**Avis de la Mission Régionale d'Autorité environnementale  
Nouvelle-Aquitaine relatif au  
projet de centrale solaire des Chaumes et de mise en compatibilité  
du PLU de Montpon-Ménestérol (24)**

n°MRAe 2023APNA32

dossier P-2023-13516

**Localisation du projet :** Commune de Montpon-Ménestérol (24)  
**Maître(s) d'ouvrage(s) :** Société VALECO  
**Avis émis à la demande de l'Autorité décisionnaire :** Préfet de la Dordogne  
**En date du :** 13 décembre 2022  
**Dans le cadre de la procédure d'autorisation :** Permis de construire et mise en compatibilité PLU  
L'Agence régionale de santé et le préfet de département au titre de ses attributions dans le domaine de l'environnement ayant été consultés.

Figure 1: Plan masse du projet - extrait étude d'impact page 12

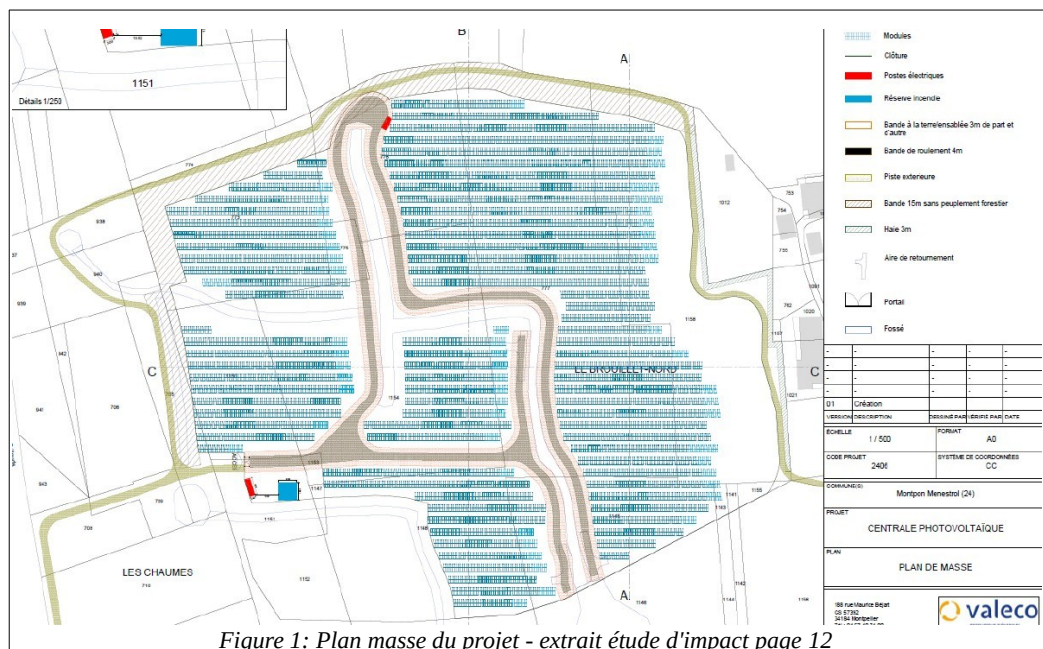
La MRAe note des discordances concernant la description du projet entre l'étude d'impact (plan masse en page 29 de l'étude d'impact, dans sa version fin 2021) et le dossier de déclaration de projet (plan masse en page 50 ayant évolué en 2022 suite aux prescriptions des services de défense incendie). **La MRAe recommande de clarifier ce point dans l'étude d'impact, en y intégrant le plan masse le plus récent et en présentant une analyse des incidences environnementales liées à ces évolutions.**

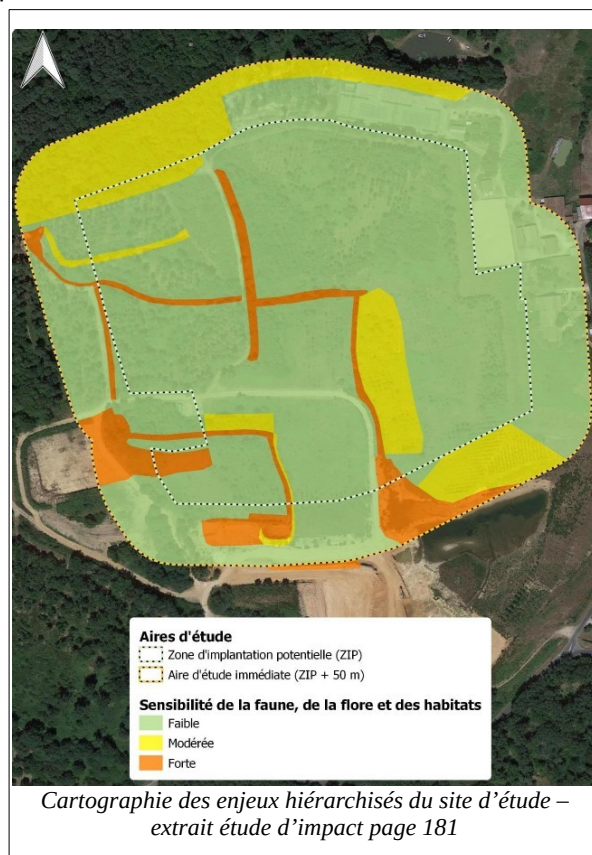
La cartographie des habitats naturels figurant en page 114 de l'étude d'impact met toutefois en évidence la présence de « plantations de pins maritimes et prairies humides » à l'est de l'emprise, et de « plantations de pins maritimes et landes atlantiques » à l'ouest qui ne sont pas considérées comme zone humide dans l'étude alors que les habitats des landes atlantiques et des prairies humides sont des **habitats caractéristiques de zones humides** selon l'arrêté du 24 juin 2008.

Par ailleurs, les 16 sondages pédologiques ont été réalisés à faible profondeur (14 inférieurs ou égal à 50 cm selon le tableau en pages 126 et suivantes de l'étude d'impact, et 6 inférieurs à 25 cm), alors que l'arrêté du 24 juin 2008 prescrit des sondages d'une profondeur de l'ordre de 1,20 m si possible. Certains de ces sondages ont été considérés comme humides dans ce même tableau, mais sans pour autant être pris en

compte comme caractéristiques de zones humides. **La MRAe recommande au porteur de projet de justifier ces points et de revoir en conséquence les conclusions du diagnostic des zones humides.**

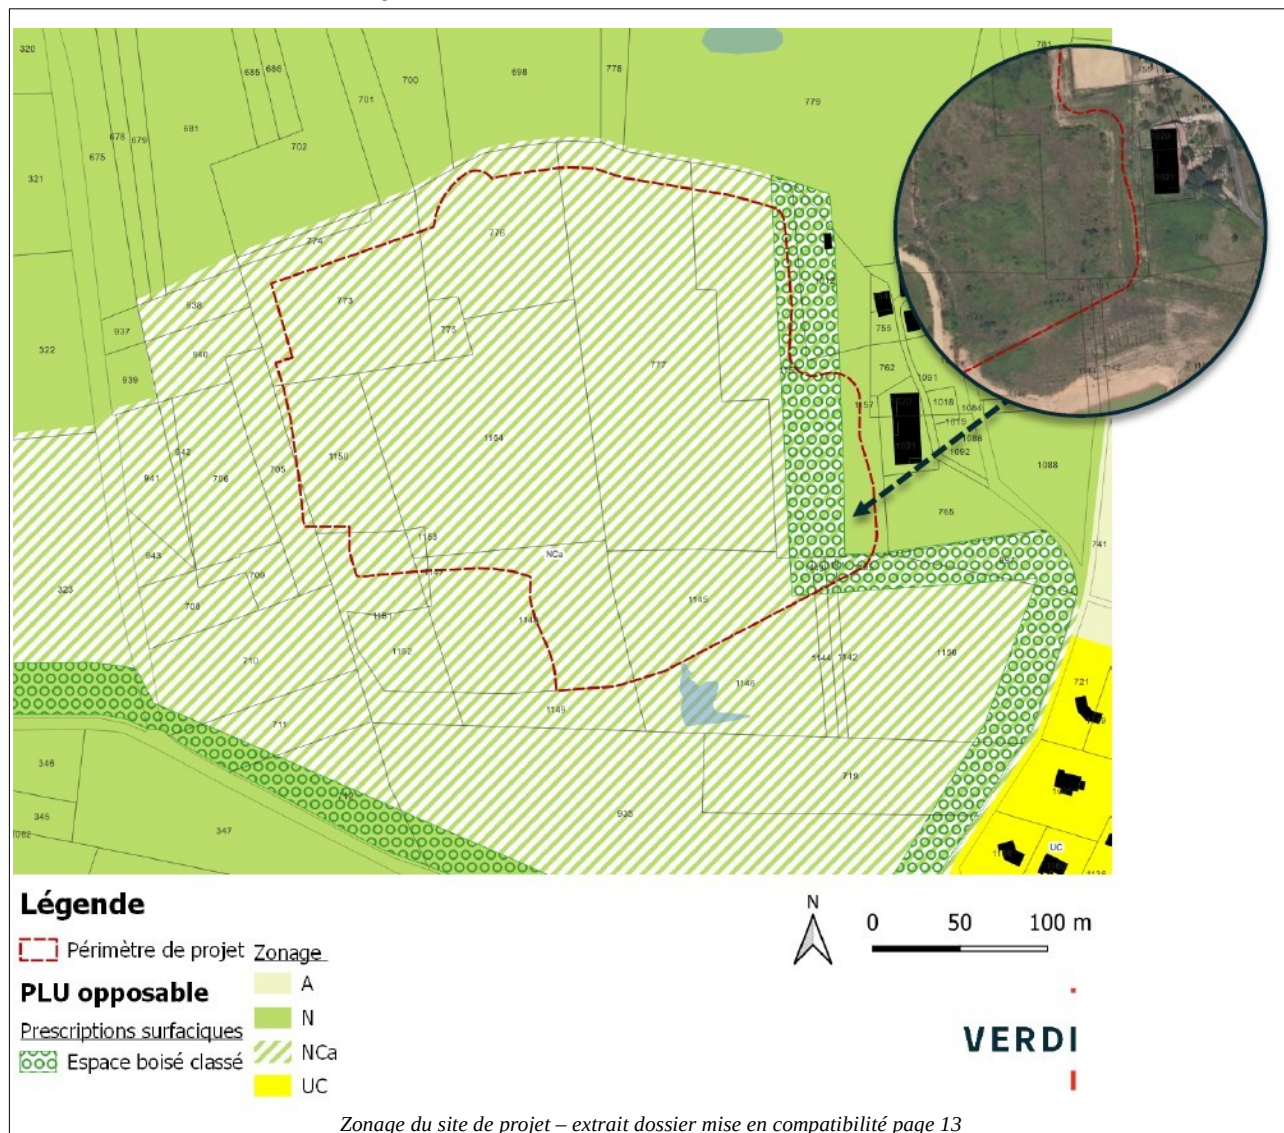
La MRAe recommande de compléter le dossier par la présentation des raisons ayant conduit à classer en EBC les secteurs à l'est du projet (qualité des boisements, retrait ou masque visuel vis-à-vis des zones d'habitat à l'est).

En l'état, le projet de centrale photovoltaïque n'est pas compatible avec le règlement graphique du PLU.

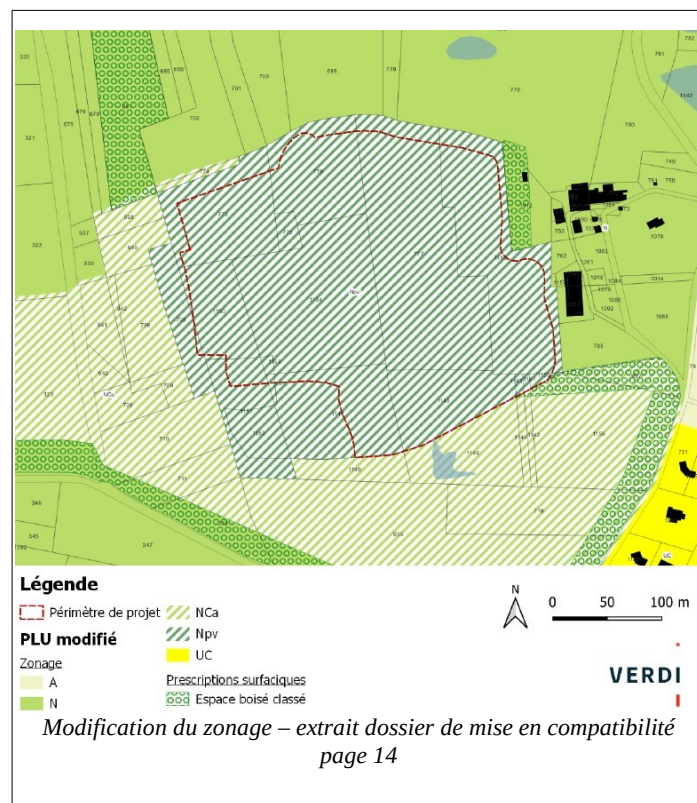
Le projet prévoit la mise en compatibilité du PLU par la création d'un secteur Npv permettant d'autoriser le projet. La MRAe relève que secteur sud-ouest, situé en dehors de la zone d'implantation des panneaux photovoltaïques, est classé dans la zone Npv alors que des sensibilités fortes des milieux naturels ont été identifiées et ne sont pas protégées réglementairement dans le PLU.

**La MRAe recommande de justifier les raisons pour lesquelles le périmètre classé en zone Npv s'étend au-delà du périmètre de projet en couvrant des secteurs de milieux naturels sensibles.**

L'analyse de l'état initial de l'environnement présenté met en évidence de forts enjeux concernant les zones humides et les zones potentielles de ponte pour la Cistude de l'Europe. En l'état, les dispositions prévues dans le projet de PLU modifié ne sont pas de nature à garantir la préservation de ces espaces sensibles. Les conséquences de la suppression de la zone tampon en EBC pour le voisinage mériteraient également d'être analysées. Des alternatives privilégiant la mise en place d'une zone tampon plus large au niveau de l'habitation à l'est (située à proximité immédiate du projet) mériteraient en particulier d'être envisagées.

**La MRAe recommande de garantir la conservation des espaces sensibles identifiés, soit par un zonage du PLU adapté, soit via une orientation d'aménagement ou une protection pour des motifs écologiques ou paysagers (articles L. 151-23 ou L. 151-19 du Code de l'urbanisme).**
